Møteinnkalling

Utvalg:	Midtre Nordland nasjonalparkstyre
Møtested:	Storjord
Dato:	04.09.2012
Tidspunkt:	10:00

Utvalg	Utvalgssak	Møtedato
Midtre Nordland nasjonalparkstyre	64/2012	04.09.2012

Gåsvatnan landskapsvernområde - Søknad om dispensasjon fra verneforskriften i forbindelse med utvidelse av hytte ved Kvitbergvatnet - Sissel Pettersen

Del I bygges ut
20 m², fra 40 m²
til 60 m²

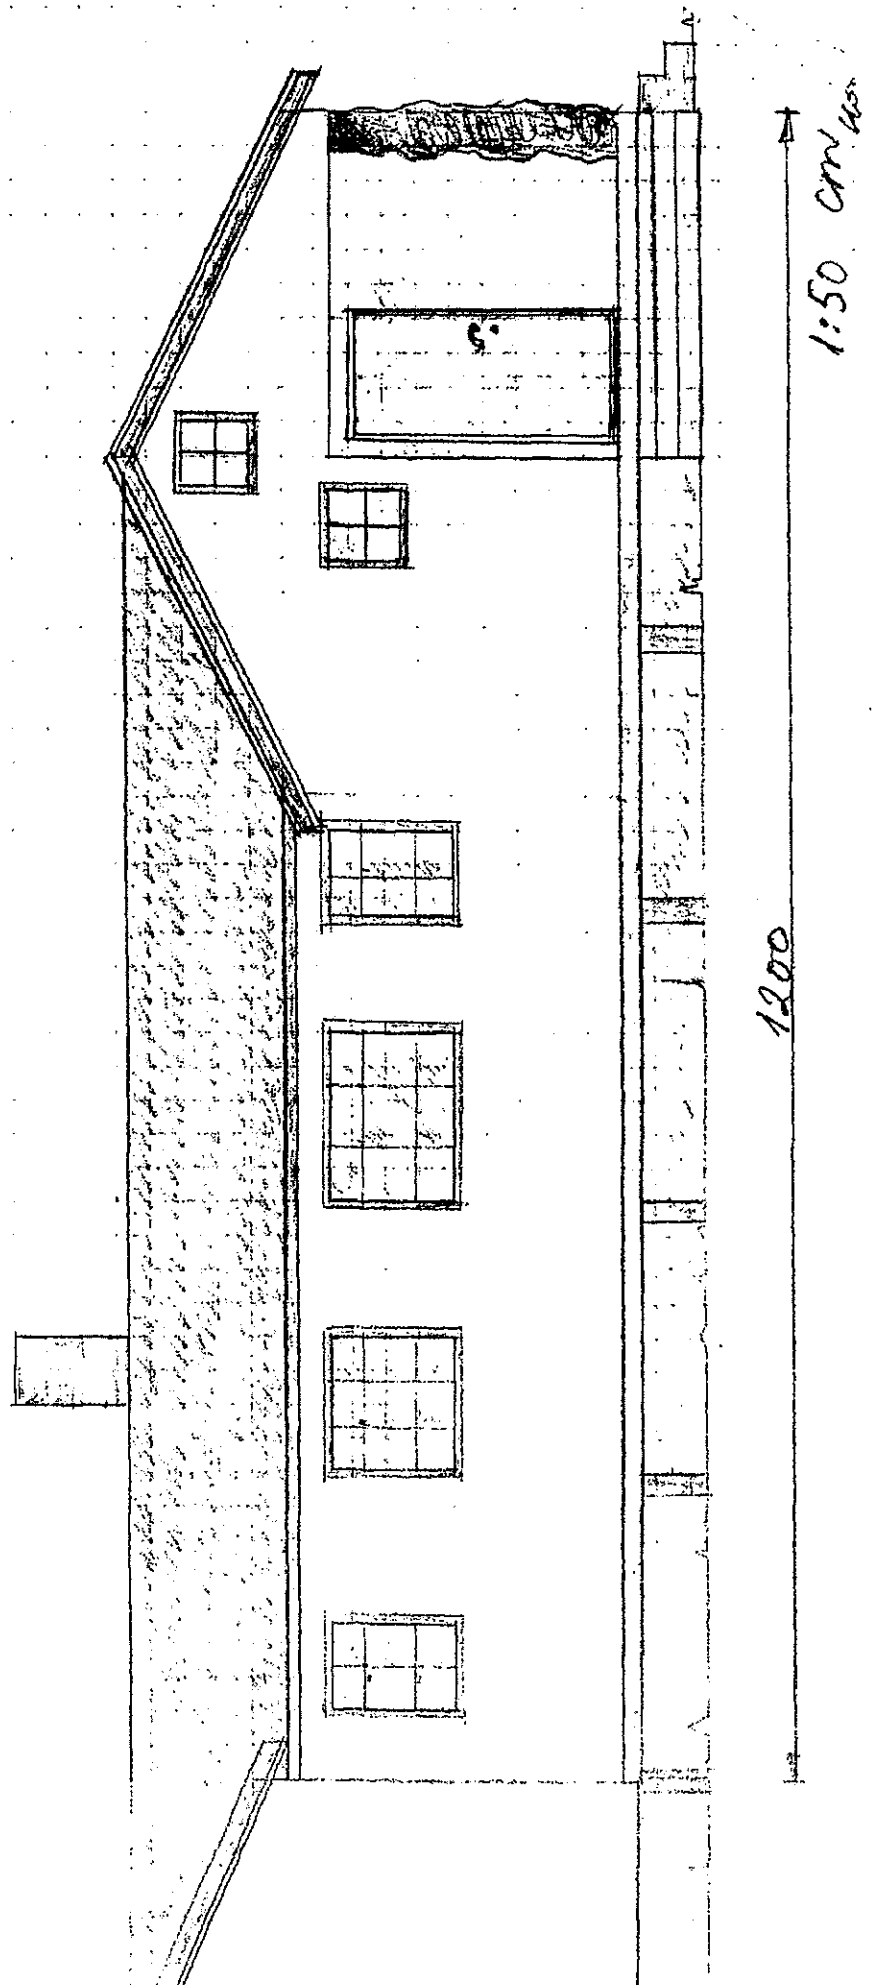
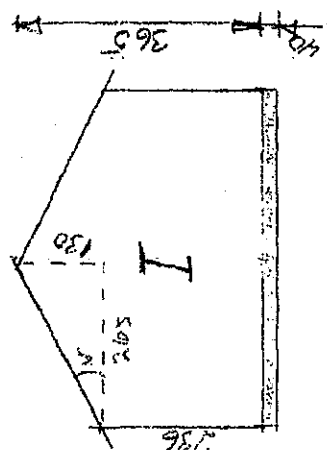
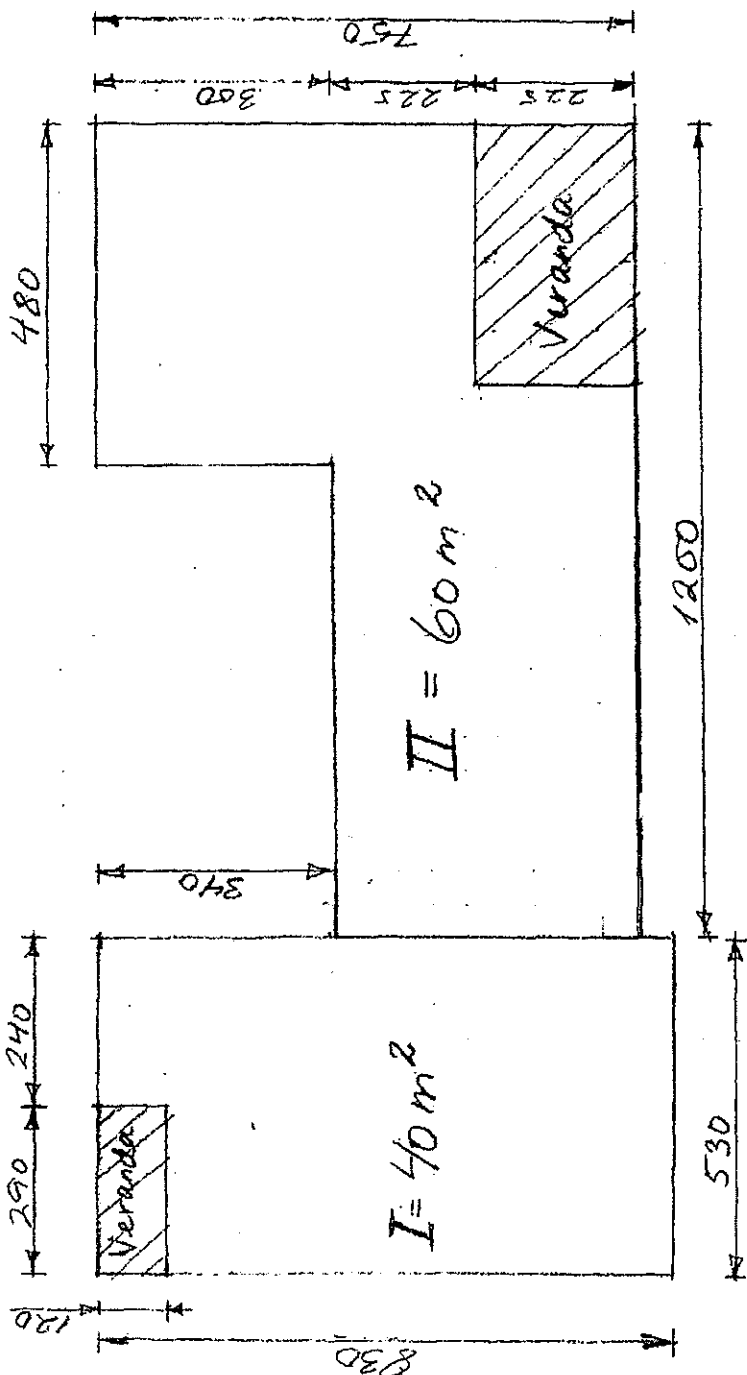
Sissel Pettersen gis avslag på søknad om tillatelse til utvidelse av hytte ved Kvitbergvatnet i Saltdal kommune innenfor Gåsvatnan landskapsvernområde i henhold til kap. IV pkt. 1 i verneforskriften.

I utgangspunktet er det forbudt mot inngrep som kan endre landskapets art eller karakter, jfr. kap. IV punkt 1 i verneforskriften for Gåsvatnan landskapsvernområde. Forskriftenes kap VI har bestemmelser om hvilke tiltak forvaltningsmyndigheten kan gi tillatelse til. Det er her ikke åpnet for at forvaltningsmyndigheten kan gi tillatelse til utvidelse av private hytter, slik det søkes om her.

Det er søkt om utvidelse av eksisterende hytte med 20 m², slik at hytten vil bli totalt 100 m² i henhold til Saltdal kommunes grense for tillatt størrelse. Verneforskriften åpner imidlertid ikke for å gi tillatelse til utvidelse av eksisterende private hytter innenfor verneområdet. Det er kun eksisterende foreningshytter, reindriftshytter og gammer som det er åpnet opp for at forvaltningsmyndigheten kan gi tillatelse til utvidelse av. Saken må derfor vurderes etter den generelle dispensasjonsbestemmelsen § 48 naturmangfoldloven.

Økt bebyggelse i landskapsvernområdet vil forsterke belastningen, mer areal vil bli nedbygd noe som ikke er ønskelig innenfor verneområdet. Isolert sett så vil neppe utvidelse av denne hytten ha stor negativ virkning for verneverdiene og verneformålet. Men ved å gi en tillatelse på utvidelse opptil 100 m² innenfor verneområdet, vil det fort kunne skapes presedens i lignende saker med fare for ytterligere økt bebyggelse og derved en gradvis forringelse av områdene i Gåsvatnan landskapsvernområde. Den samlede belastningen i området vil kunne bli stor totalt sett.

Ved å gi dispensasjon til omsøkt tiltak vurderes det som at presedenshensyn står sterkt og at en bør unngå å legge til rette for en dispensasjonspraksis som på sikt fører til uthuling av verneformålet. Verneformålet må ikke svekkes med en bit-for-bit-forvaltning, der mange mindre inngrep kan få store konsekvenser for verneformålet.

Det vurderes derfor som om at tiltaket vil være i strid med verneformålet og vilkårene for å kunne gi dispensasjon etter den generelle dispensasjonsbestemmelsen, § 48 i naturmangfoldloven ikke er oppfylt. Det må derfor gis avslag på søknaden.
